Objet : Enquête publique « Révision du zonage d'assainissement des eaux usées de la commune de Plouaret »  
Procès-verbal de synthèse des observations

Dans sa décision E 23000140/35 du 14 septembre 2023, la conseillère déléguée par Monsieur le Président du Tribunal Administratif de Rennes m'a désignée comme commissaire enquêtrice sur la révision du zonage d'assainissement des eaux usées de la commune de Plouaret.

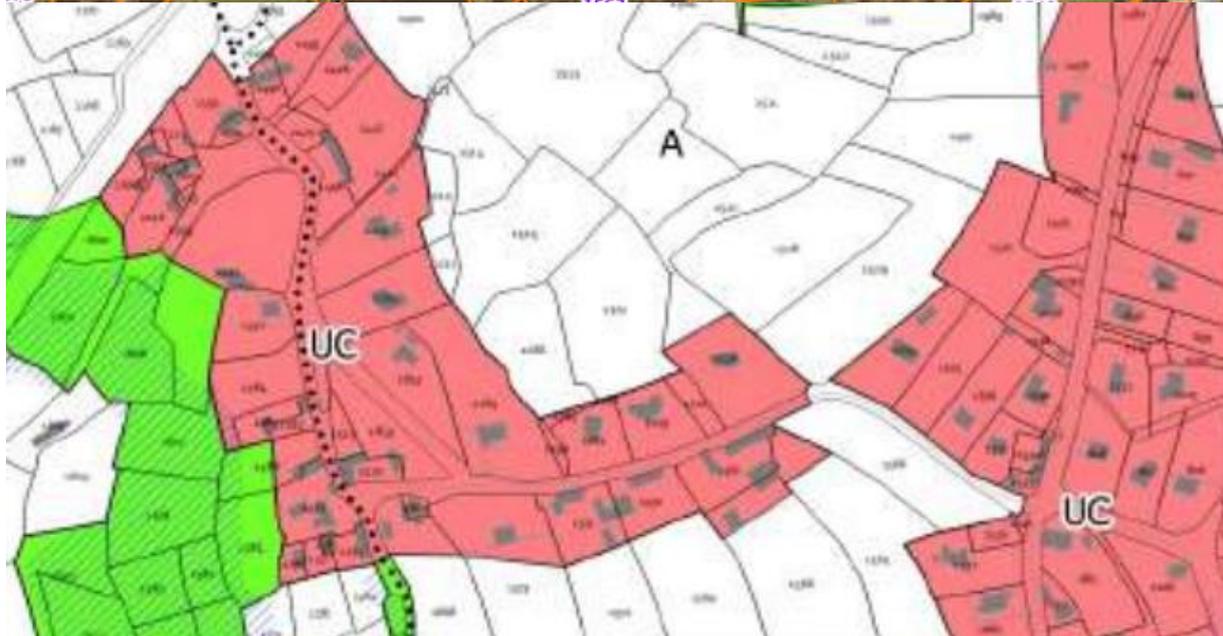
Pages 39-40, l'analyse du fonctionnement de la station d'épuration estime le débit d'eaux parasites de pluie, à 308 m<sup>3</sup> par jour (sur un total de 660 m<sup>3</sup> temps de pluie en nappe basse) du fait notamment du raccordement de 11000 m<sup>2</sup> de surface active raccordé sur le réseau d'eaux usées au lieu du réseau d'eaux pluviales.

Ceci est contradictoire avec le fait que le réseau soit déclaré 100% séparatif page 42. Pouvez-vous préciser la situation ?

Les eaux parasites représenteraient donc près de la moitié de l'apport par temps de pluie. Comment envisagez-vous de remédier à cette situation ?
